3 MAJA 10 m. 27

Wskazówki i uwagi.

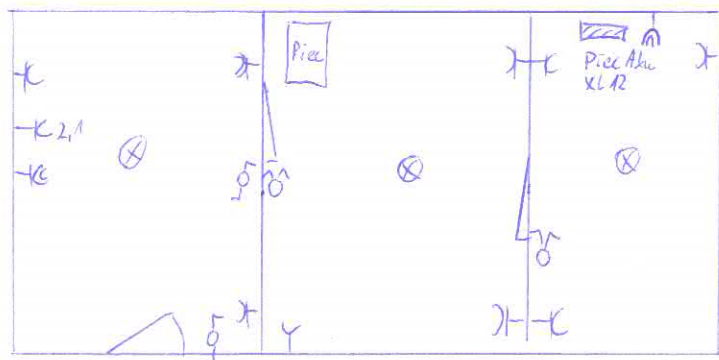
1. Sprawdzić przewód zasilający na odcinku tablica piętrowa TP (tabl. licznik. TL-1f (parter)) do tabl. mieszkaniowej TM (w lokalu przy drzwiach) oraz wymienić KO-1.

2. Instalację oświetleniową wykonać przewodem typ YDY 3, 4 x 1,5 mm² 450V, stosować osprzęt 10 A, haki nowe; wymienić osprzęt 2 x łącz. schodowe (kuchnia); 2 x łącz. świecznikowe (pokoje); 1 x przycisk dzwinkowy. Wyłączniki montować na wysokości 1,1m w odległości 10cm od futryny do osi wyłącznika. Przycisk dzwinkowy zgodnie z przyjętym standardem na klatce schodowej.

3. Gniazda wtykowe pokój YDY 3 x 2,5 mm² 450V, osprzęt 16 A, wymienić osprzęt 1 szt. IP 20 w pokoju II obwód dedykowany ogrzewania.
4. Gniazda wtykowe kuchnia YDY 3 x 2,5 mm² 450V, osprzęt 16 A, montować nad blatem roboczym na 1,1m 3 szt. ogólnych IP 20 i 2 szt. gn. dedykowanych IP44 np. (podgrzewacz, pralka).

5. Wykonać połączenia wyrównawcze.
6. Uruchomić instalację domofonową / zamontować unifon.
7. Instalację podzielić na obwody zabezpieczone osobnymi wył. nadmiar.- prąd. S301 (w tabl. TM):

- a) oświetlenie i dzwonek modułowy - B 10A
 - b) wyłącznik różnicowoprądowy p 302, 40 A, 30 mA
 - c) gniazda kuchnia ogólne - B 16A
 - d) gniazdo kuchnia dedykowane I IP 44 - B 16A

- e) gniazdo kuchnia dedykowane II IP 44 - B 16A
 - f) gniazdo pokój obwód ogrzewania IP 44 - B 16A
 - g) gniazda obw. pokoje - B 16A

Całość prac wykonać zgodnie z obowiązującymi przepisami w tym PN HD 60364. Zachować minimalne odległości od instalacji gazowych i innych. Rozmieszczenie gniazd w przypadku zmiany aranżacji elementów sanitarnych dopasować do aktualnych ustaleń międzybranżowych. Instalację wykonać bez puszek łączeniowych, stosować puszkę głęboką pod osprzętem. Przed zakryciem instalacji zgłosić do odbioru DI tel. 91 488-63-17. Po zakończeniu prac wykonać pomiary elektryczne (wraz z zielonym drukiem ENEA), opisać obwody, zabezpieczenia.
